Bergen, 30.03.2015

Fråsegn knytt til småkraftpakke for Vaksdal/Voss og Boge 3 i Vaksdal

Kart: INON-områder i Bergsdalen og Kvammafjella.

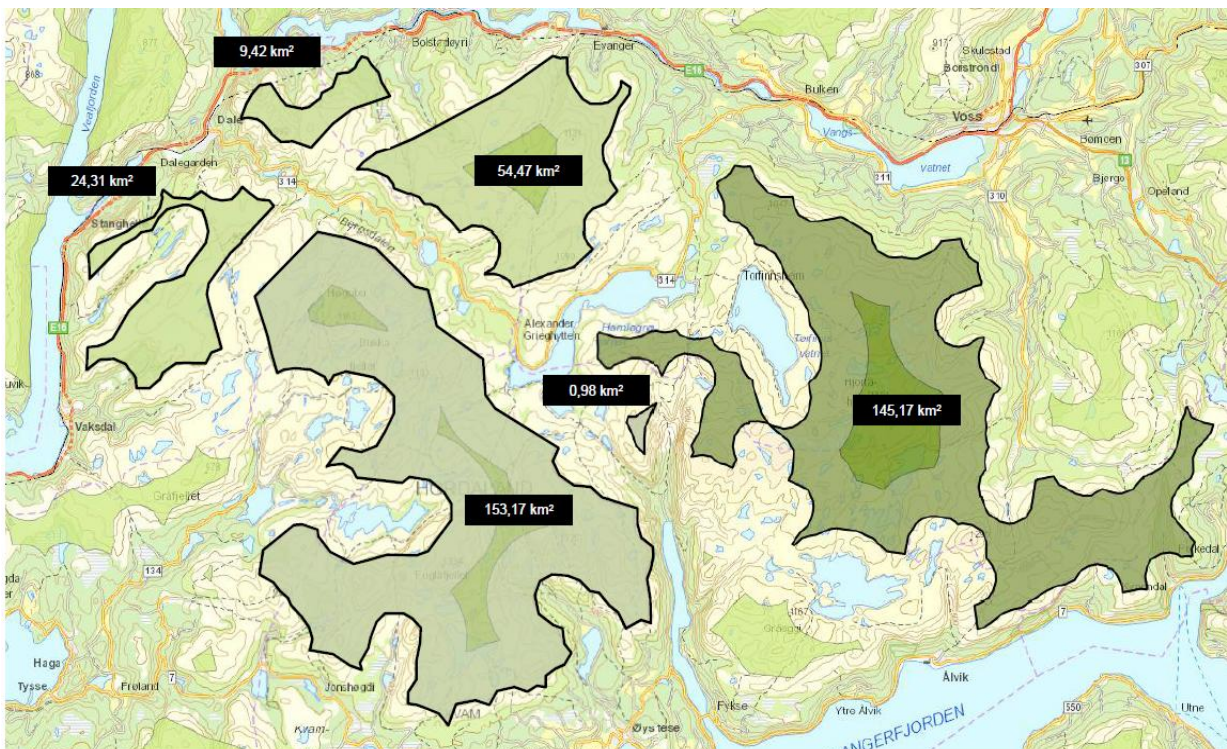
Ein stor del av dei samanhengande naturområda i Noreg er fjellområde, det gjeld også for INON-områda som er råka av dei 7 prosjekta som no skal handsamast. Dersom alle dei 7 prosjekta blir realisert vil 4,04 km² INON sone 2 og 3,1 km² INON sone 1 gå tapt.

Kartet under gjev eit bilete av INON-områda i Bergsdalen og Kvammafjella. Det største området i kartet (153,17 km²) er det som blir hardast påverka av dei omsøkte utbyggingane i Vaksdal (prosjektet i Voss medfører ikkje tap av INON). Fleire andre utbyggingar som i dag ligg til behandling hjå NVE, m.a. BKK sitt prosjekt i Øystesevassdraget i Kvam herad og i Dukabotn i Samnanger, har følgjer for det same INON området. Vi meiner det er naudsynt at NVE i sakshandsaminga tar ei samla vurdering på alle prosjekta som har følgjer for same INON-område. Berre på den måten vil me unngå ei "bit-for-bit" utbygging av dette fjellområdet, viser til krav i naturmangfaldlova § 10 om vurdering av samla belastning.

Vi meiner bevaring av INON i Bergsdalen/Kvammafjella må vege tungt hjå NVE i sakshandsaminga av denne pakka, både av omsynet til natur, friluftsliv og den samla belastninga som allereie er i området.

Bilete frå fagutgreiing for Moko kraftverk av LFI Uni Miljø 2012. Forslag til tiltak for å sikre det produktive fiskehabitatet nedst i Mokovassdraget (Moko/Drivo).

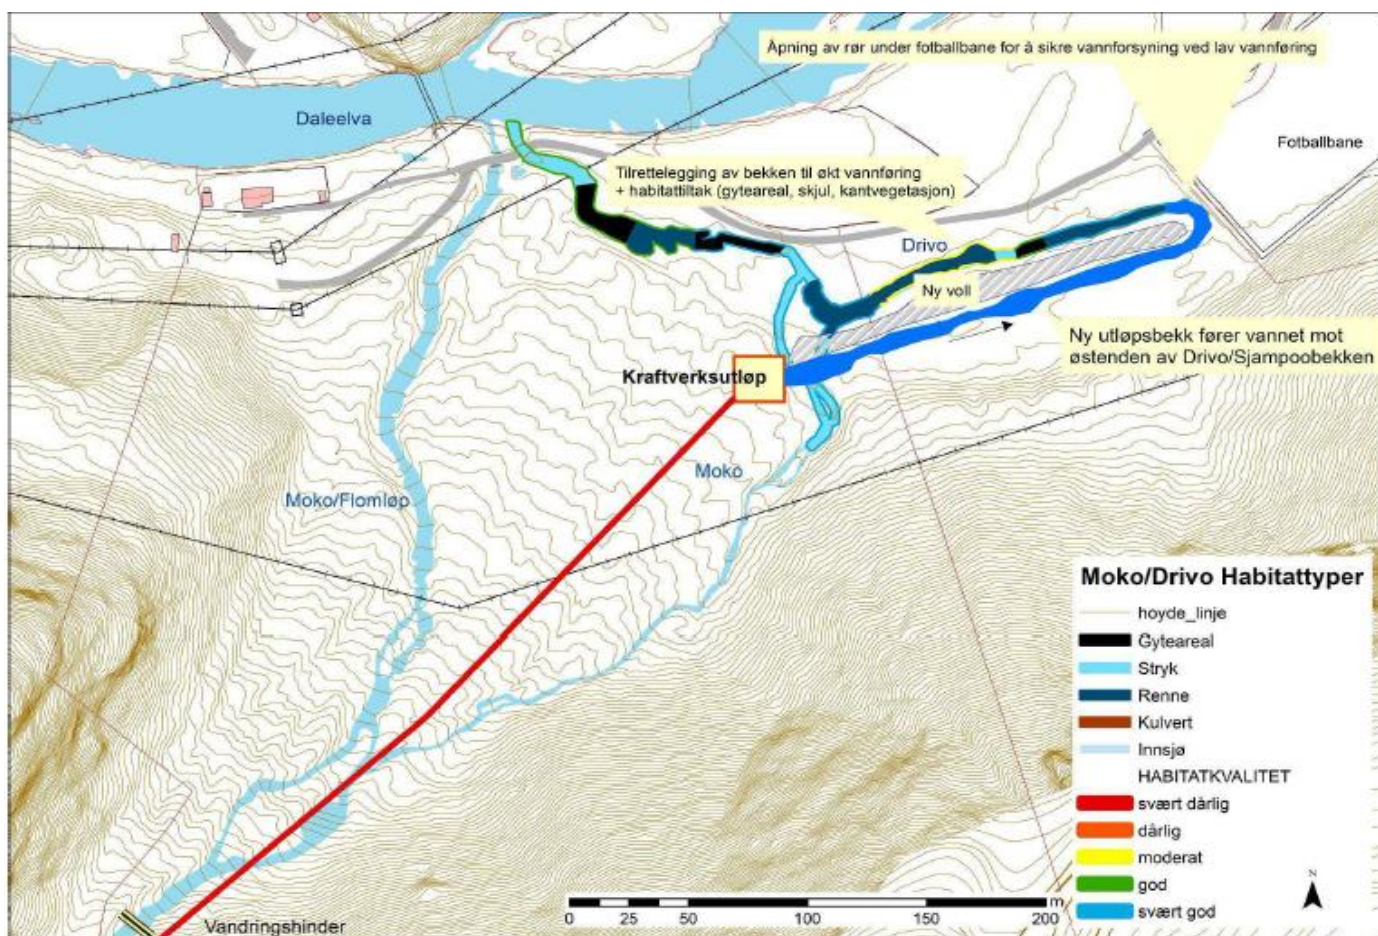
Trass i faglig utgreiing med klare råd til korleis utbyggar kunne gå fram for å unngå konflikt med sjøaure i vassdraget, ender tiltakshavar med å søke om ei utbygging som er stikk i strid med faglige råd og vil være enda meir negativ for sjøauren enn det som opphavleg var planen då fagkonsulentane såg på saka. Dette gjeld både alternativet i søknaden om å etablere kraftverket slik at dei slepp vatnet direkte ut i Daleelva, og ny løysing som kom per e-post til høyringspartane 12. februar i år, der dei foreslår å sleppe vatnet inn i hovudlaupet

til Moko ("Moko/Flomløp" på bilete over) før den renn ut i Daleelva. Begge desse alternativa fråfører vatn frå gyteområda til sjøauren (Drivo/Moko, populært kalt "Shampobekken"), og vi risikerar at desse områdar vil gro igjen og at vassføring blir ein enda større flaskehals for sjøaureproduksjon.

Verken utbyggingsløysinga i den opphavlege søknaden eller ny løysing formidla per e-post 12. februar kan aksepteras av omsyn til sjøauren i Moko-/Dalevassdraget.
